Załącznik do rewizji Projektu Budowlano-Wykonawczego – Natryski Wrażeń w budynku sportowo-rekreacyjnym Aqua Park Łódź Sp. z o.o.

DETAL 1 - PRZEKRÓJ A-A

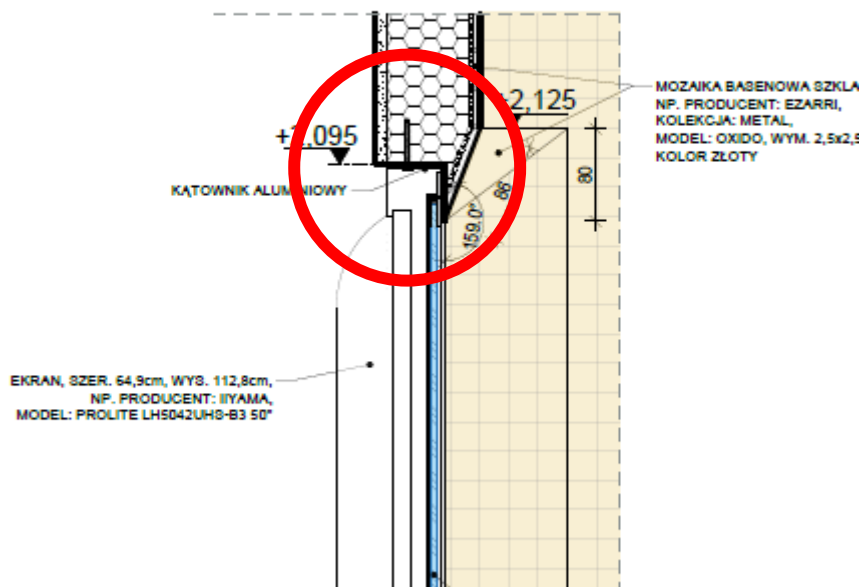
Mocowanie szyby w styrodurze rozwiązać na etapie realizacyjnym – do ustalenia z architektem. Rozwiązanie musi uniemożliwić wepchnięcie szyby do środka.

W dokumentacji projektowej budowlano – wykonawczej pn. Przebudowa fragmentu strefy SPA w zakresie zespołu natrysków w budynku sportowo-rekreacyjnym Aqua Park Łódź Sp. z o.o., branża Architektura, rysunek PBW-A-08 – DETAL 1 – MOCOWANIE SZYBY DO ŚCIANY PRYSZNICA, został przedstawiony sposób mocowania szyby oddzielającej ekran pionowego monitora od części mokrej środka natrysku.

Z uwagi na materiał z jakiego została wykonana konstrukcja natrysku typu ślimak tj. styrodur, jest niewystarczająca do zamontowania profili aluminiowych, w których zostanie osadzona szyba. Wykonawca na etapie realizacji inwestycji zwróci się do Projektanta, przy udziale Zamawiającego, w celu zmiany sposobu mocowania szyby wraz z ramą do monitora i zastosowania odpowiednich kotwieni i podkonstrukcji (do podłogi i przeciwległej ściany, jeśli to konieczne), uniemożliwiającej wepchnięcie szyby do środka pomieszczenia technicznego przez klienta korzystającego z natrysku.

W dokumentacji projektowej budowlano – wykonawczej pn. Przebudowa fragmentu strefy SPA w zakresie zespołu natrysków w budynku sportowo-rekreacyjnym Aqua Park Łódź Sp. z o.o., branża Architektura, rysunek PBW-A-06 – PRZEKROJE, został przedstawiony sposób montażu monitora LED na konstrukcji mobilnej.

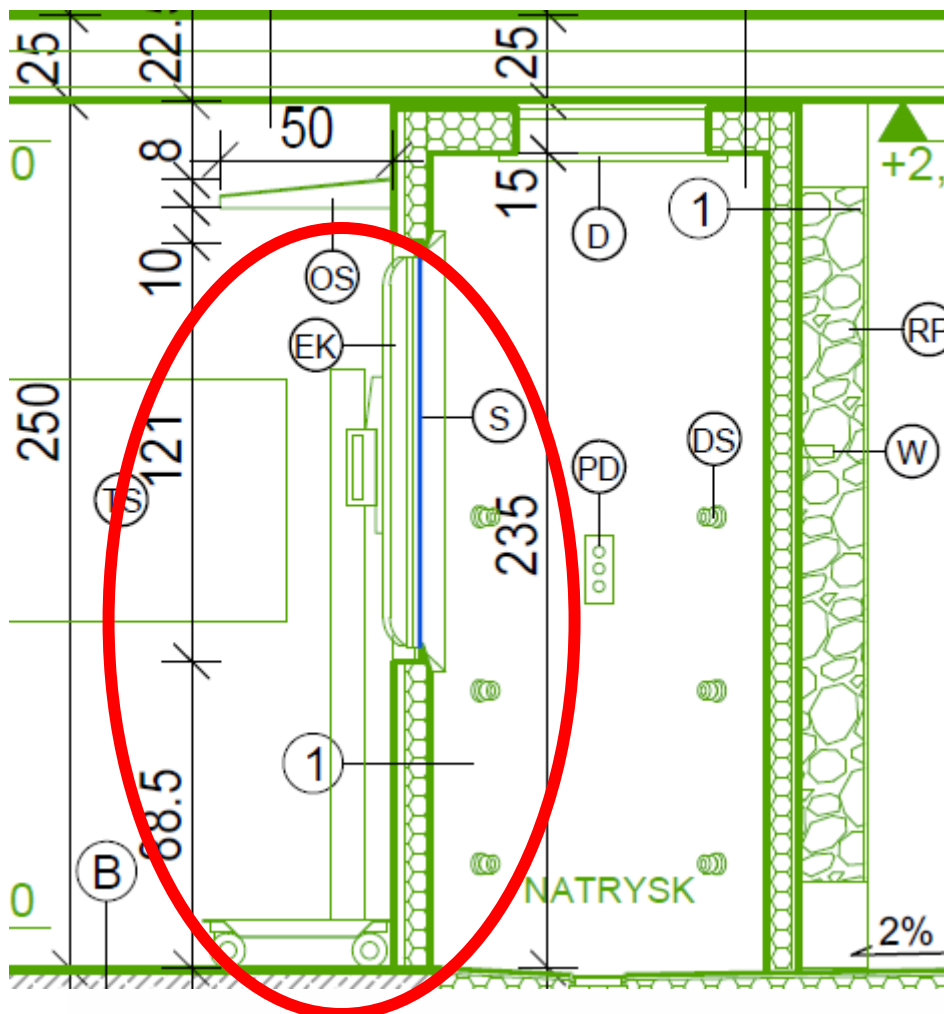
Należy zaprojektować inne rozwiązanie niż aktualne znajdujące się w projekcie dotyczące sposobu mocowania monitora. Po ostatnich ustaleniach monitor ma być mocowany do ramy ze szkłem (nie na mobilnym wózku i stelażu).

Wykonawca na etapie realizacji inwestycji zwróci się do Projektanta, przy udziale Zamawiającego, w celu zmiany sposobu mocowania monitora do konstrukcji ramy szyby oddzielającej pomieszczenie techniczne od środka natrysku. Konstrukcja mocowania monitora musi umożliwiać bezpośrednie przyleganie ekranu do szyby, poprzez zastosowanie dookólnej uszczelki.

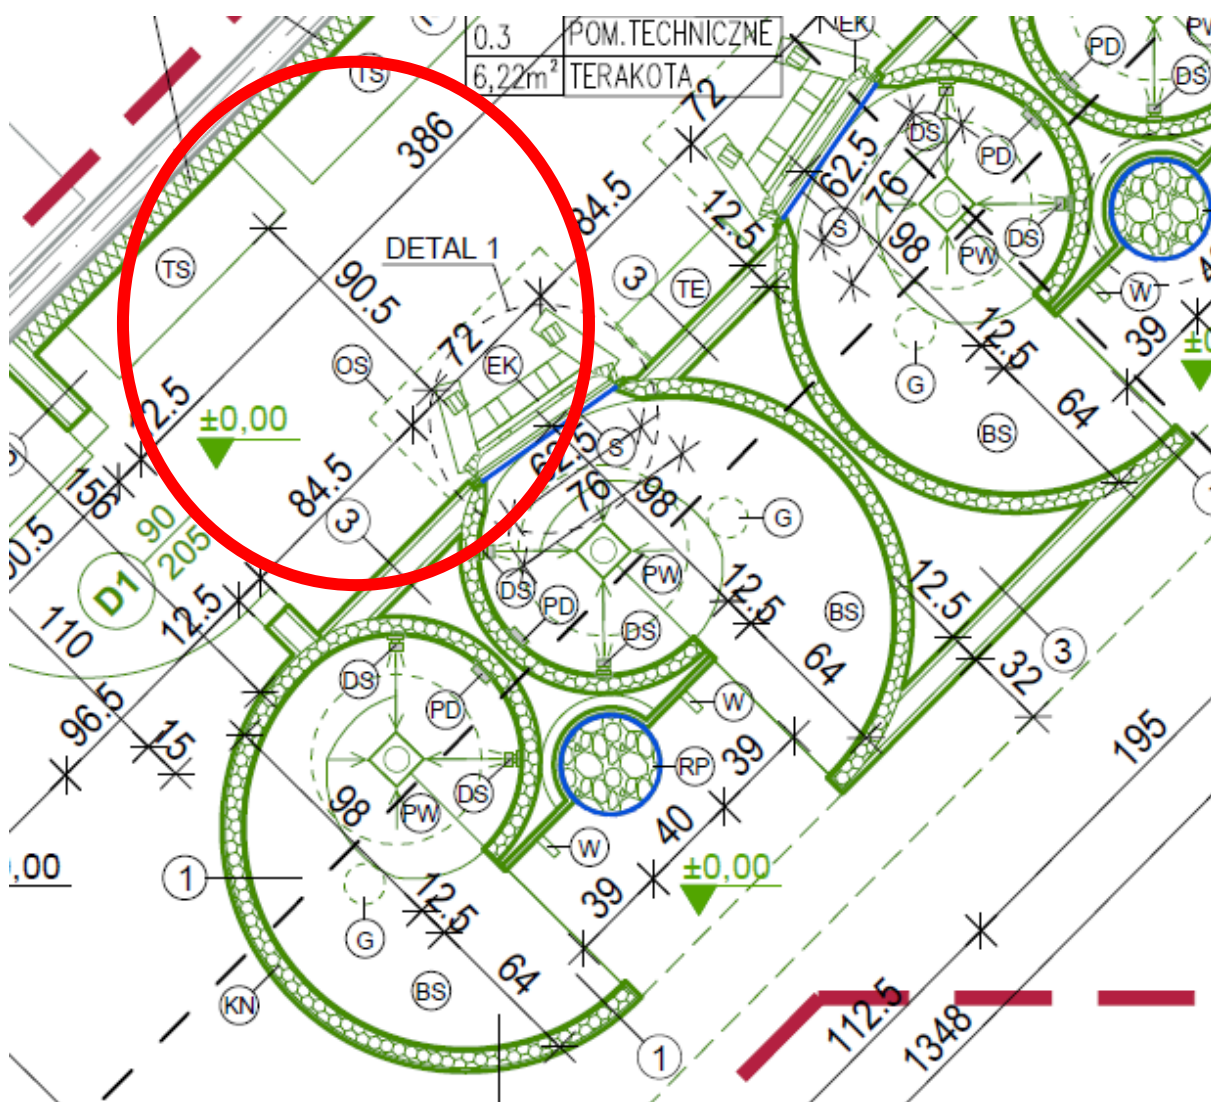
Po zaprojektowaniu elementów dotyczących punktu 6 i 7 należy rozważyć zwężenie pomieszczenia technicznego 20 i 30 cm. Wymagana szerokość przejścia 90 cm.

W przypadku zmiany projektowanego mocowania szyby z ramą oraz mocowania monitora do wersji „kompaktowej” tj. umożliwiającej uzyskanie więcej miejsca w pomieszczeniu technicznym, Wykonawca w konsultacji z Projektantem oraz Zamawiającym rozważy zwężenie pomieszczenia technicznego do wymiaru, który pozwoli przesunąć całą konstrukcję natrysków w głąb pomieszczenia technicznego i tym samym zyskując więcej miejsca na plaży Strefy Saun. Zamawiającego interesuje jak najefektywniejsze wykorzystanie przestrzeni w pomieszczeniu technicznym zachowując jednocześnie, jak najmniejszy wymiar od sterowników natrysków do ramy monitora.

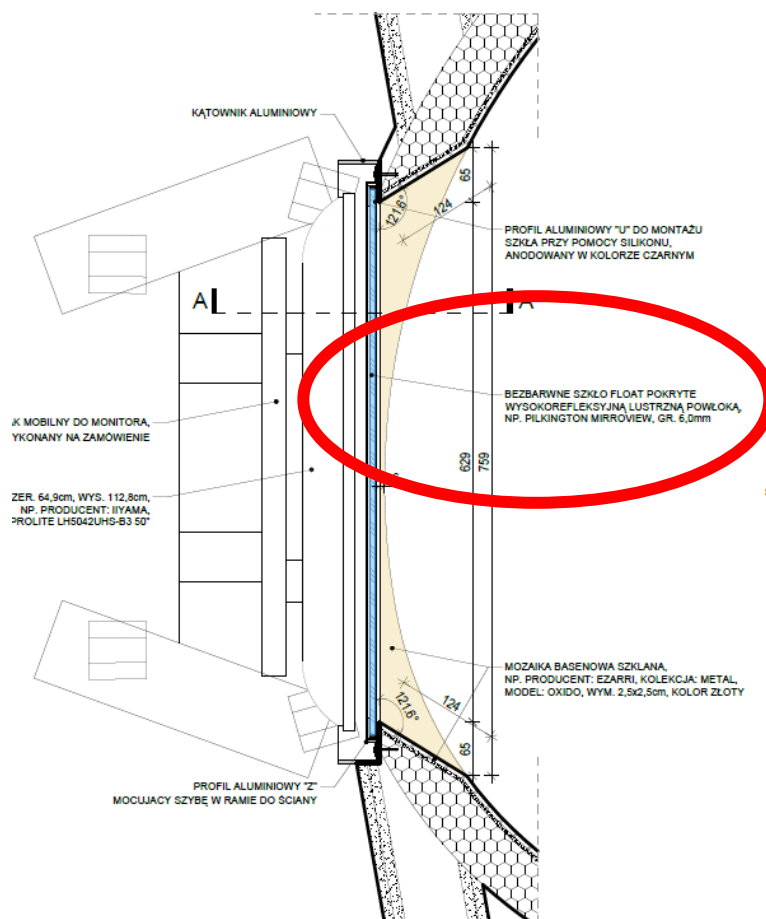
W projekcie na szybie oddzielającej monitor od wnętrza natrysku znajduje się informacja o zastosowaniu folii bezbarwne szkło float pokryte wysokorefleksyjną lustrzaną powłoką, np. Pilkington mirrorview gr. 6 mm.

Zamawiający rezygnuje z zastosowania folii bezbarwnej pokrytej wysokorefleksyjną lustrzaną powłoką np. Pilkington mirrorview. Zamawiający stoi na stanowisku, że dodanie dodatkowej folii do szyby zaburzy odbiór obrazu monitora.

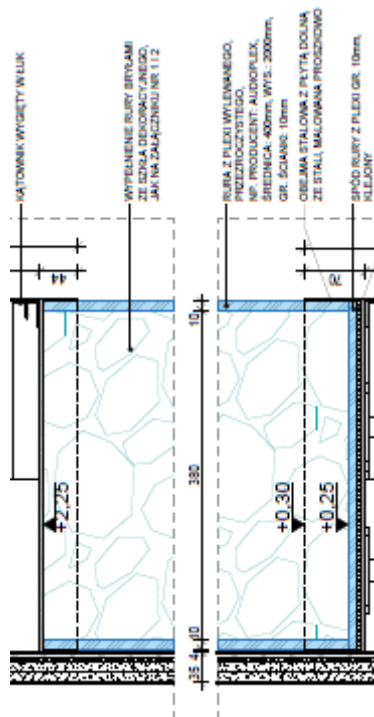
Należy zamówić dodatkowe dwie tuby do tzw. „cudów” na koszt Zamawiającego.

Zamawiający na etapie realizacji inwestycji przy zamówieniu tub z plexi wylewanego przezroczystego np. producent Audioplex, średnica: 400 mm, wys.: 200 mm, gr. ścianki: 10 mm, zamówi dodatkowo jeszcze dwie tuby o tych samych parametrach na koszt

Zamawiającego, po uprzedniej akceptacji oferty cenowej przez Zamawiającego. Konstrukcja tzw. cudów musi umożliwiać ich przemieszczanie w zależności od potrzeb tj. należy ją wykonać w technologii mobilnej.

Miejsce zamontowania
rewizji na ścianie
między natryskami

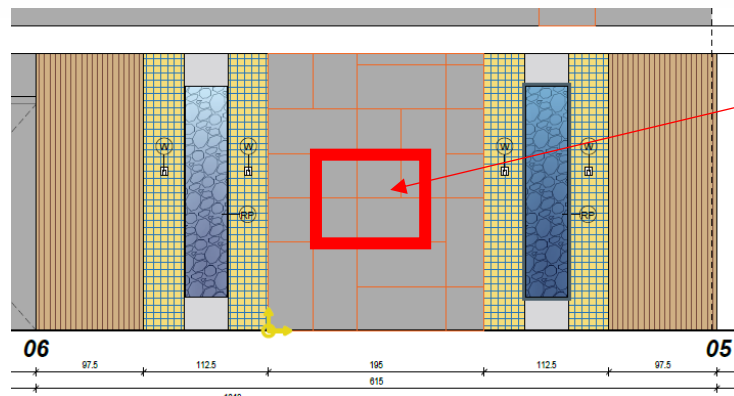
Przy wykonaniu ściany z okładziną z płytki Samoa Antracita, montaż płytek przystosować do montażu dowolnej atrakcji w formacie około 0,8x1,5m.

Wykonawca przewidzi na etapie wykonania ściany pomiędzy natryskami wyłożonej okładziną ceramiczną Samoa Antracita, zdejmowaną rewizję wbudowaną w ścianę, wykończoną tą samą okładziną ceramiczną o wymiarach około 0,8 x 1,5 m. Rewizja zostanie zamontowana bez przerywania okładziny, w formie drzwiczek magnetycznych, otwieranych przyssawką. Za rewizją należy doprowadzić instalację wodną DN15 oraz kanalizację DN50, obydwie zakorkowane na instalacji wodnej zawór zakończony korkiem. Dodatkowo do tych miejsc należy doprowadzić przewód elektryczny 3x2,5mm² oraz przewód sterowniczy 10x0,5mm², zakończone puszką hermetyczną, a w rozdzielniczy przewidzianym zabezpieczeniem jednofazowym B16, do zaplecza technicznego przewód sterowniczy.

Miejsce zamontowania
rewizji na ścianie

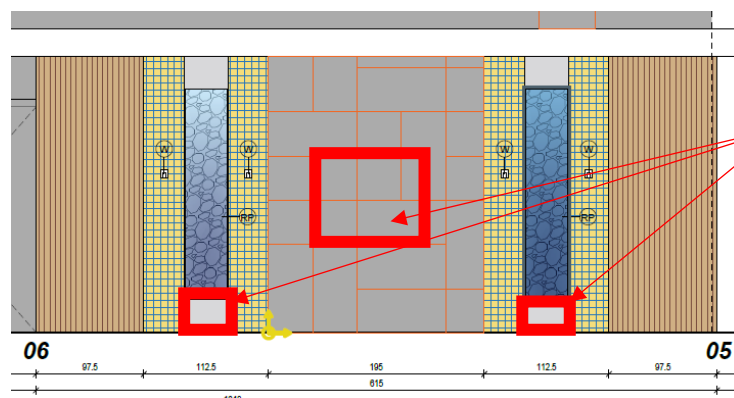
Pod każdym tzw. „cudzie” (dwa projektowane oraz dodatkowy z punktu 11) należy doprowadzić instalację wodną DN15 oraz kanalizację DN50, obydwie zakorkowane: na instalacji wodnej zawór zakończony korkiem. Dodatkowo do tych miejsc należy doprowadzić przewód elektryczny 3x2,5mm² oraz przewód sterowniczy 10x0,5mm², zakończone puszką hermetyczną, a w rozdzielniczy przewidzianym zabezpieczeniem jednofazowym B16, do zaplecza technicznego przewód sterowniczy.

Wykonawca przewidzi na etapie wykonania cokołów pod tubami z plexi wylewanego przezroczystego np. producent Audioplex, średnica: 400 mm, wys.: 200 mm, gr. ścianki: 10 mm, zamontowanie zdejmowanych rewizji wbudowanych w cokoły, wykończonych tą samą okładziną ceramiczną o wymiarach umożliwiających dostęp do instalacji wodnej DN15 oraz kanalizację DN50 z syfonem oraz przyłączem elektrycznym 3x2,5mm² oraz przewodem sterowniczym 10x0,5mm², zakończonych puszką hermetyczną, a w rozdzielniczy przewidzianym zabezpieczeniem jednofazowym B16, do zaplecza technicznego przewód sterowniczy.

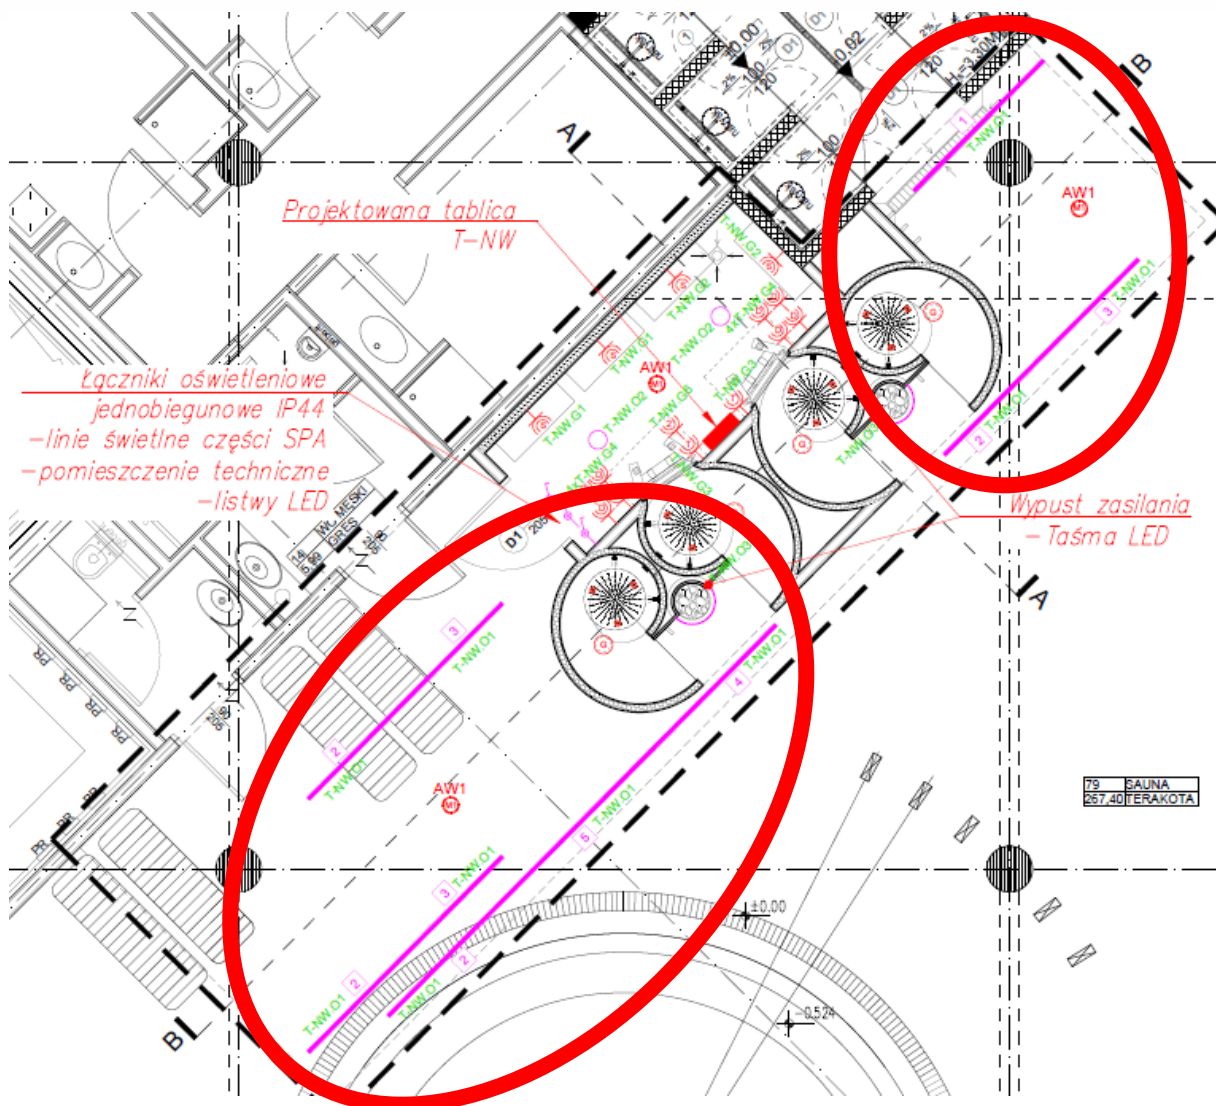
Dodatkowo uwzględnić przyciemnianie światła pod stropem przy natryskach wrażeń i wejściem do WC w wewnętrznej strefie saun.

Wykonawca przy udziale z Zamawiającym zwróci się do Projektanta z rozwiązaniem technicznym montażu opraw liniowych, które będą umożliwiały przyciemnianie światła zamontowanych pod stropem poza obrysem natrysków.
